Einwendung im Rahmen Änderung des Flächennutzungsplans der vereinbarten Verwaltungsgemeinschaft Neuenbürg/Engelsbrand gemäß Beschlussvorlage Nr. 69/2021, Konzentrationszonen Windkraft

Wir lehnen die Planung zum Teil-FNP Wind der Verwaltungsgemeinschaft Neuenbürg/Engelsbrand ab, da die Planung umfassend gegen private Belange und öffentlich-rechtliche Vorschriften verstößt.

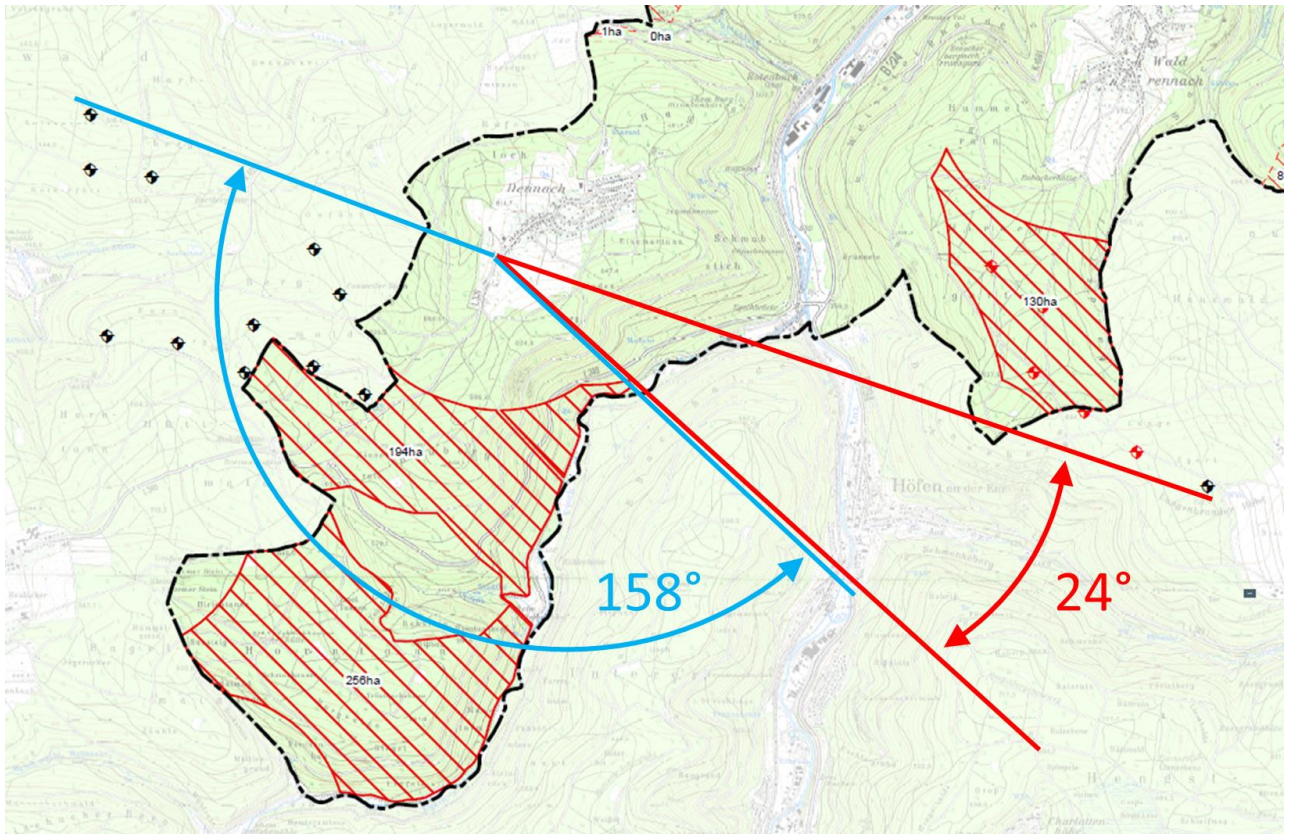
1. Der Mittelpunkt der Winkelberechnung wurde in Dennach so gelegt, dass der Umzingelungswinkel die max. zulässigen 120° und der Freihaltewinkel zum Planungsgebiet "Hirschgarten" mindestens 60° erreicht.
2. Den Scheitelpunkt des Umfassungswinkels in den geometrischen Mittelpunkt einer Ortschaft zu legen ist für die Gemeinde Dennach ungeeignet, da es sich bei Dennach um ein sogenanntes Waldhufendorf oder Straßendorf handelt. Straßendörfer sind langgestreckte Siedlungen. Daher muss die Winkelbetrachtung jeweils für die beiden Ortseingänge durchgeführt werden und hierbei ergeben sich signifikant andere Ergebnisse auf Grund der räumlichen Nähe zu den geplanten wie bestehenden Windindustrieanlagen Straubenhardt, Heuberg und Hirschgarten.

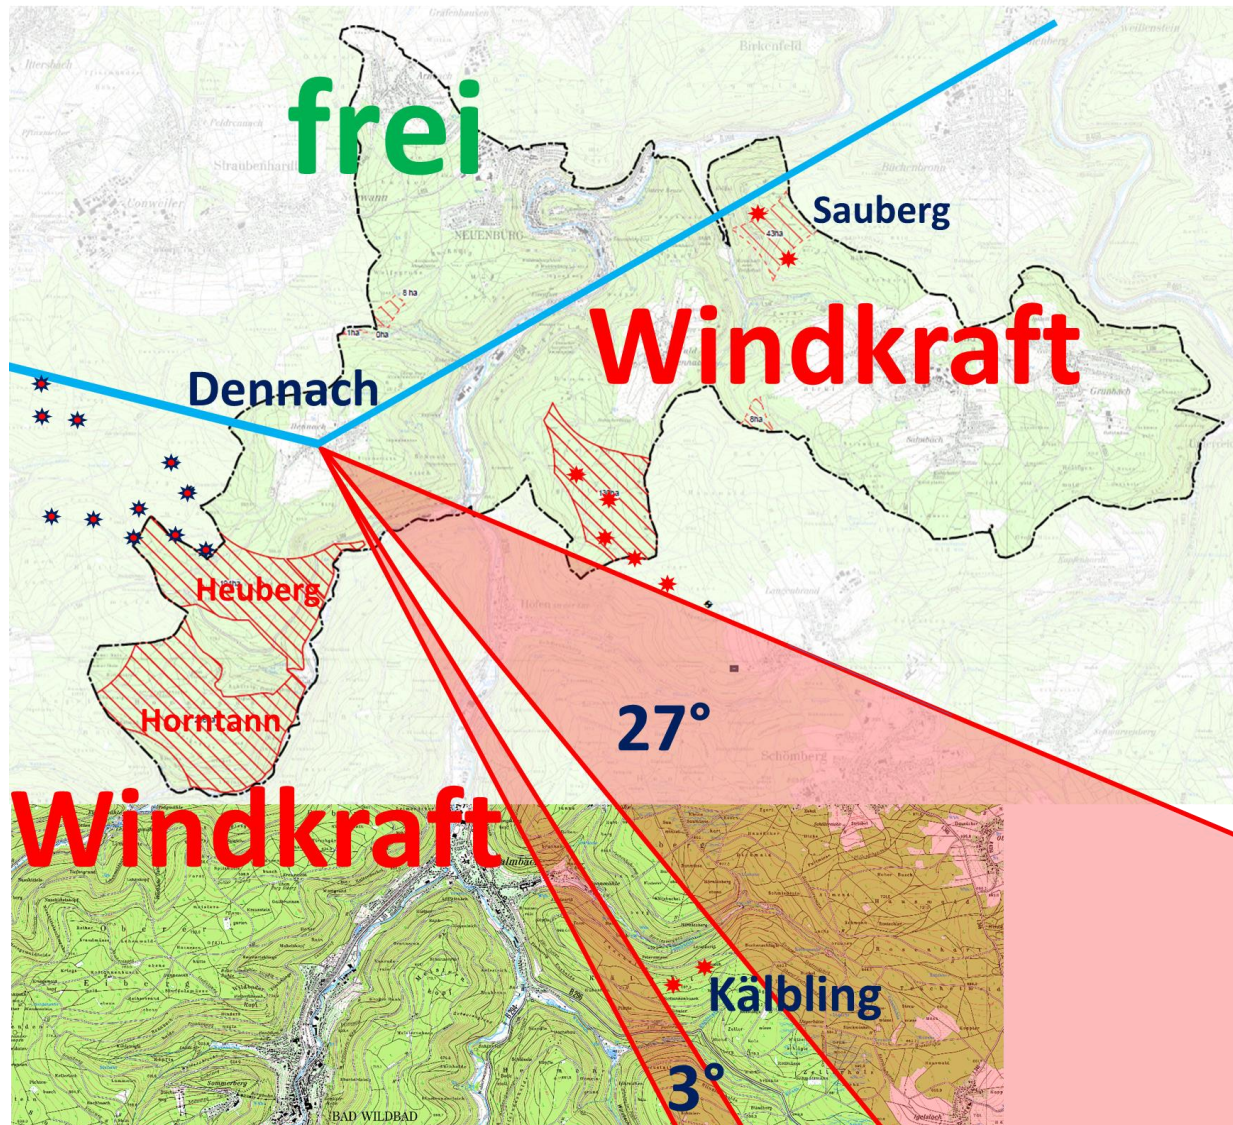
Nachfolgendes Bild zeigt die Winkelsituationen für den südlichen Ortsausgang. Beide Winkel, Umfassungswinkel und Freihaltewinkel befinden sich hier im unzulässigen Bereich.

Windindustrieanlagen heutiger Bauart mit bis zu 240m Höhe über Grund sowie positioniert in exponierter Lage entfalten unbestritten und auch von der Rechtsprechung bestätigt eine beträchtliche und damit signifikante Fernwirkung.

Entfernung zum nächst gelegenen WKA im Bild: ca. 3,5 km.

Entfernung zum am weitesten entfernten WKA im Bild: ca. 5 km
